改 善 箇 所 説 明 図

ストッケ イージーゴーX1
BY ビーセーフ

ストッケ イージーゴーX1
ISOFIXベース（別売り）

接続部のフランジ付きブラケット

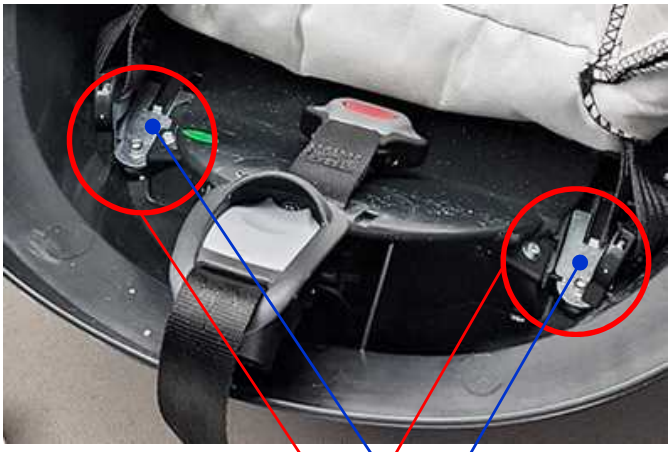
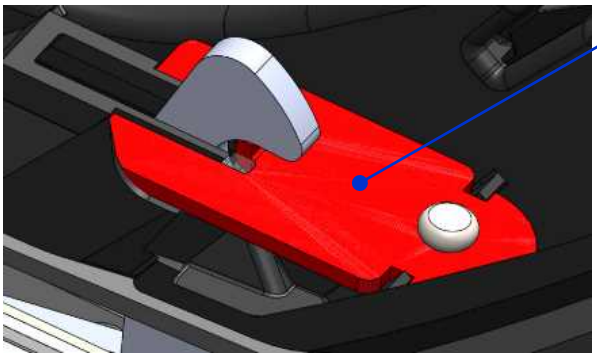
年少者用補助乗車装置（チャイルドシート）において、フランジ付きブラケットの公差の設定が不適切なため、ISO FIX器具に取り付けるための装置（ベース）とチャイルドシートの接続部に隙間が生じているものがある。そのため、衝突時の衝撃により、当該接続部のフランジ付きブラケットが変形し、最悪の場合、ベースからチャイルドシートが外れるおそれがある。

改善の内容
　全てのチャイルドシートにおいて、接続部のフランジ付きブラケットに補助金属プレートを取り付ける。なお、当該フランジ付きブラケットが変形しているものは、チャイルドシートを新品に交換する。

補助金属プレート

フランジ付き
ブラケット

注：□ は追加する部品を示す。
